LABORATORIO NACIONAL
DE MATERIALES Y MODELOS ESTRUCTURALES

Programa de Ingeniería Geotécnica

Informe: LM-IG-14-2020

Informe de visita de campo: Proyecto OBIS Lote 1

Figura 2. Identificación de grietas

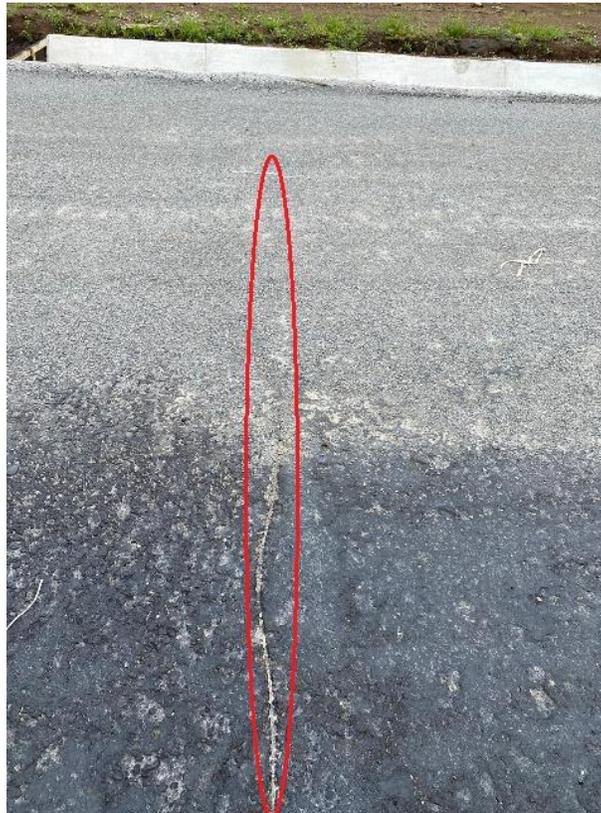
Otra condición observada fue la presencia de grietas, las cuales se reflejan en las zonas donde ya se realizó el riego de imprimación, y que se logró observar la continuación de la misma en la base estabilizada, como se muestra en la Figura 2.

Se considera importante que el contratista dé a conocer el tratamiento que se les dará a estas grietas, las cuales se encontraron prácticamente a lo largo de toda la rampa de entrada y salida de la ruta 1. Debido a que la base estabilizada ya fue colocada en su totalidad, las medidas a tomar deben garantizar la solución del problema. Las grietas se deberán sellar adecuadamente previo a la colocación de las capas faltantes de la superficie de rodamiento, para evitar que se reflejen en la superficie final de la carpeta asfáltica, y esto conlleve a problemas de infiltración, entre otros.
